**Акт осмотра кровли из полимерной мембраны на стадии монтажа**

## **Производство МДФ**

**Осмотр 3**

№ 13103-07.20 от 7 июля 2020 г.

План кровли

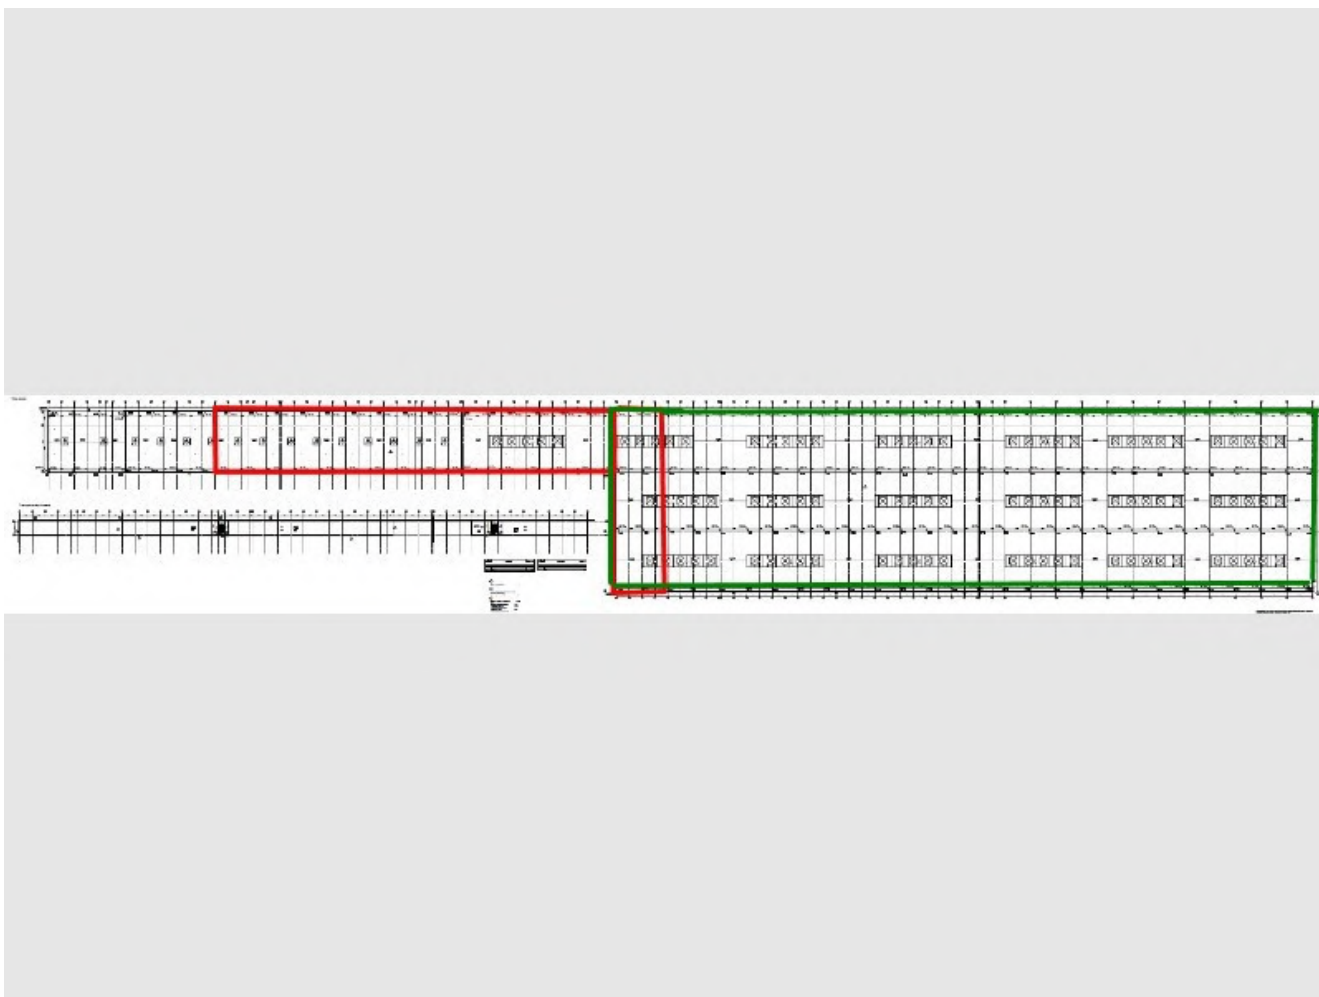
Зеленым выделен участок осмотренный на момент приезда.

## 8 Соответствие размеров крепежных элементов

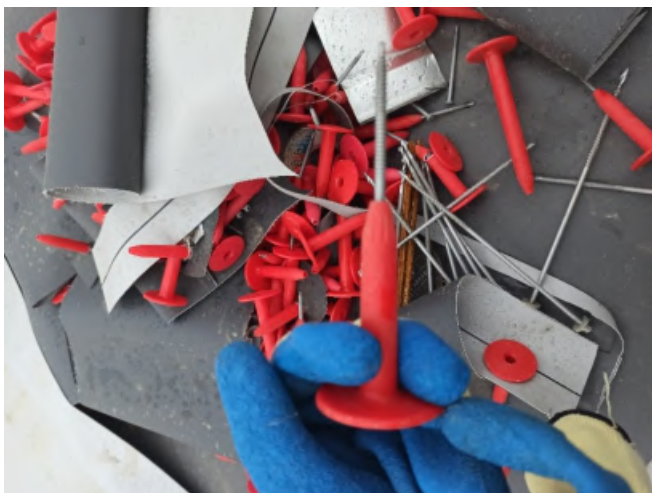
- ✓ Высота кровельного пирога - 120мм. Длина Крепежного элемента - 80+70мм.

## 12 Наличие инструментов

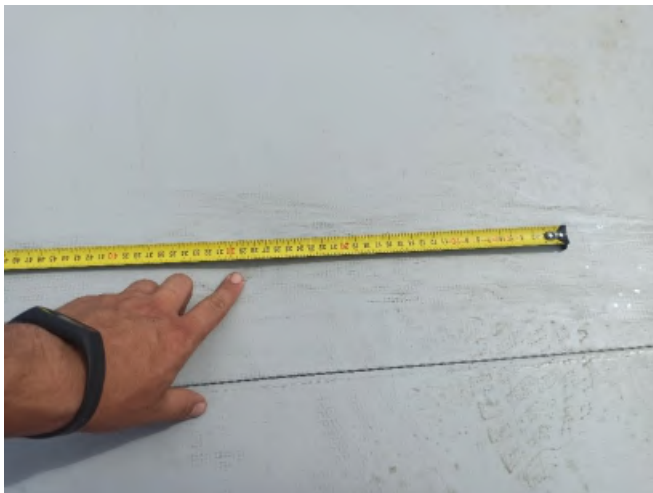
- ✅ Весь необходимый инструмент для осуществления сварочных работ есть в наличии.

## 27 Размеры парапетных зон

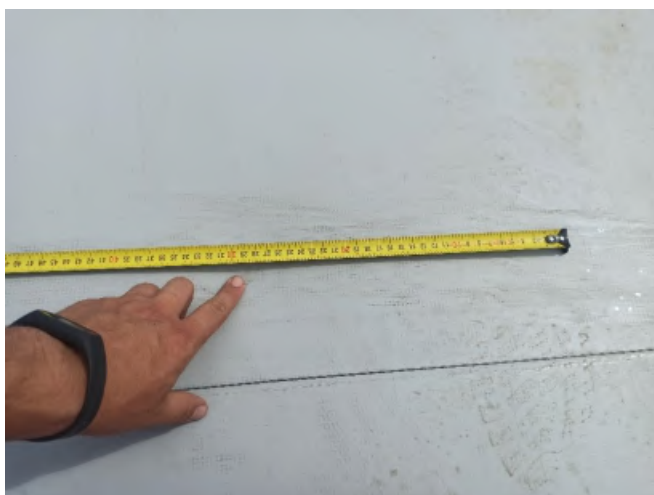
- ✓ Согласно ветровому расчету ТехноНИКОЛЬ: парапетная зона 3м. По факту: парапетная зона 2,7-3м.
